Auditoría documental del proyecto BESS Polaris II Buenavista

Evaluación técnica administrativa y de coherencia documental

Control del documento	Identificación
Código	CS AUD BESS 2026 PolarisII 01
Expediente	AT24/033
Versión y fecha	1.0 18 de octubre de 2026
Destinatario	Jose y Canarias Sostenible
Objeto	Revisión independiente del expediente identificado
Fuentes	Proyecto subsanado informe urbanístico aportado y anuncio oficial
Estado	Informe final de revisión documental

Figura B1 Plano 17 de implantación conjunta y zonas comunes. La leyenda identifica cinco sistemas y un edificio compartido.

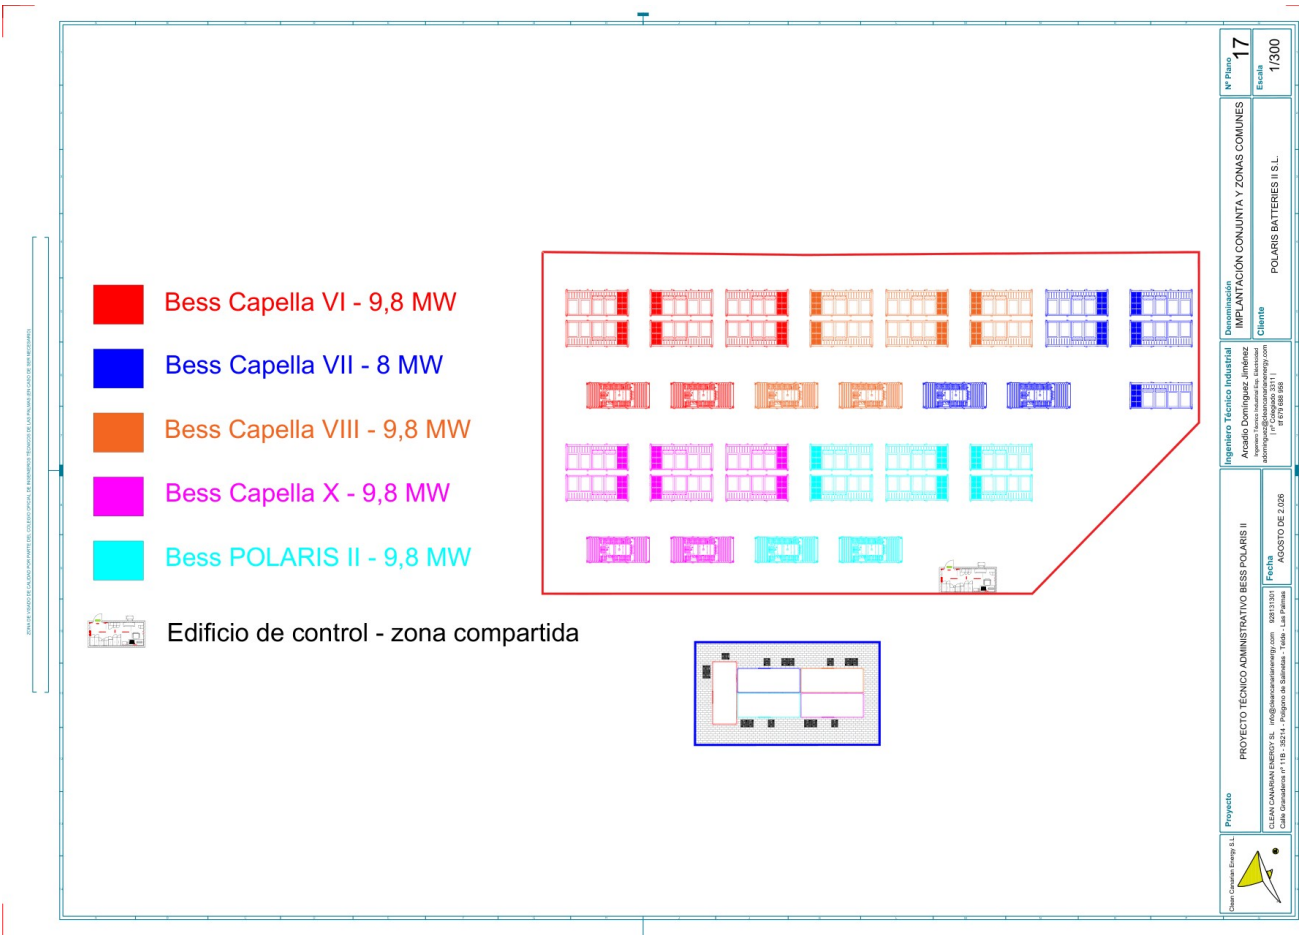
Evidencia: P1 p 24 menciona un edificio para nueve proyectos futuros. P1 pp 64 a 67 y 181 declaran infraestructura exclusiva. El plano 17, P1 p 486, representa cinco sistemas y un edificio compartido; el plano 44, p 513, dibuja ramales separados.

Valoración: Una implantación común puede mantener medidas y circuitos independientes. La contradicción aparece cuando el carácter exclusivo se extiende sin matices a servicios que el propio plano identifica como compartidos. No se puede deducir de ello un único cable común ni un fraccionamiento irregular. La referencia a nueve proyectos requiere aclaración del alcance.

Subsanación y criterio de cierre: Delimitar activos exclusivos y compartidos, titularidad, explotación, acceso de terceros, servicios auxiliares, mantenimiento y emergencias. Corregir la referencia a nueve proyectos o aportar el desarrollo completo.

Figura B2 Plano 44 de esquema unifilar general. Representa ramales hacia Buenavista. Sus rótulos deben conciliarse con los titulares y circuitos definitivos.

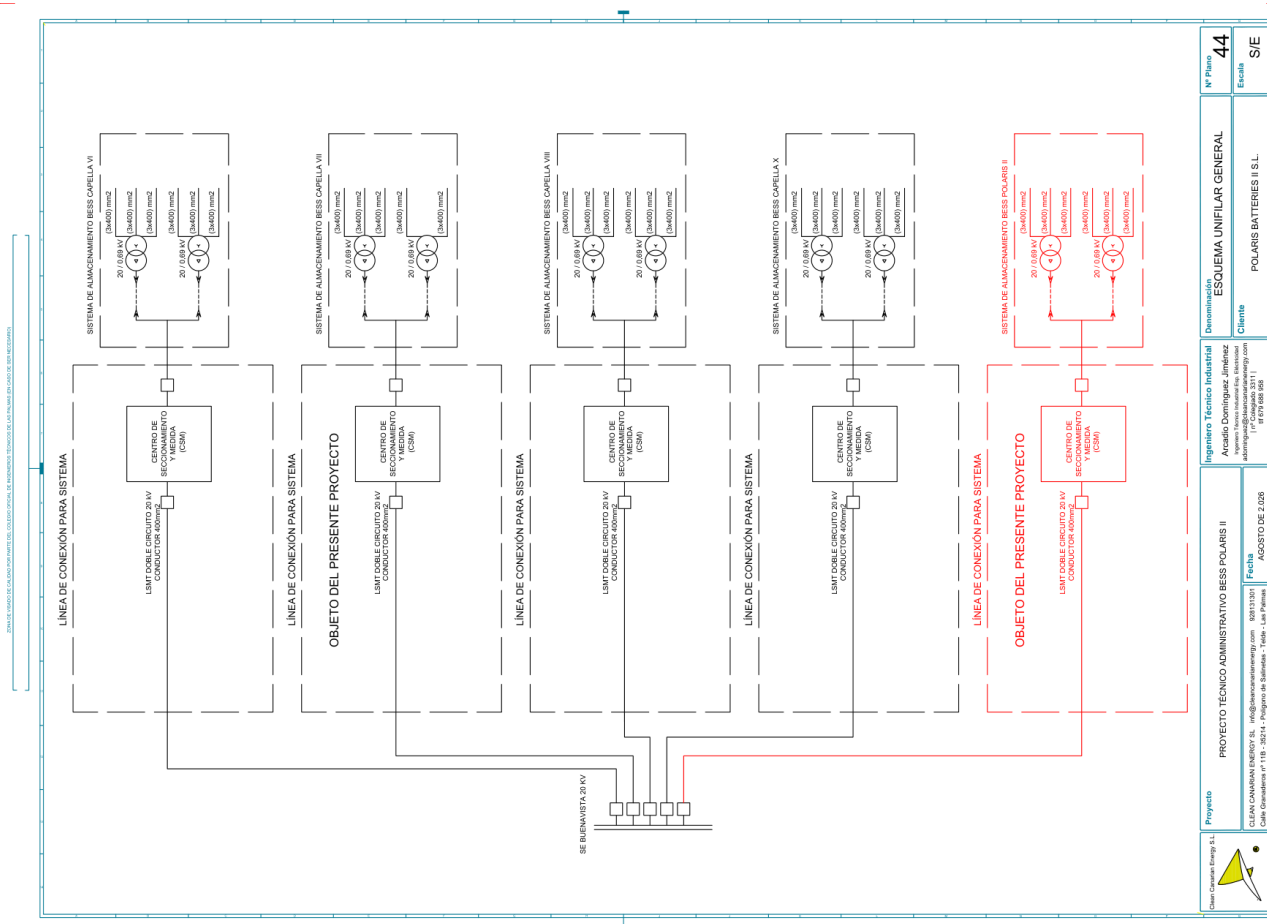
P1 p 513. El esquema debe leerse junto con la definición de activos y las condiciones de medida y protección. La representación de ramales separados no elimina la necesidad de definir las zonas y los servicios compartidos.
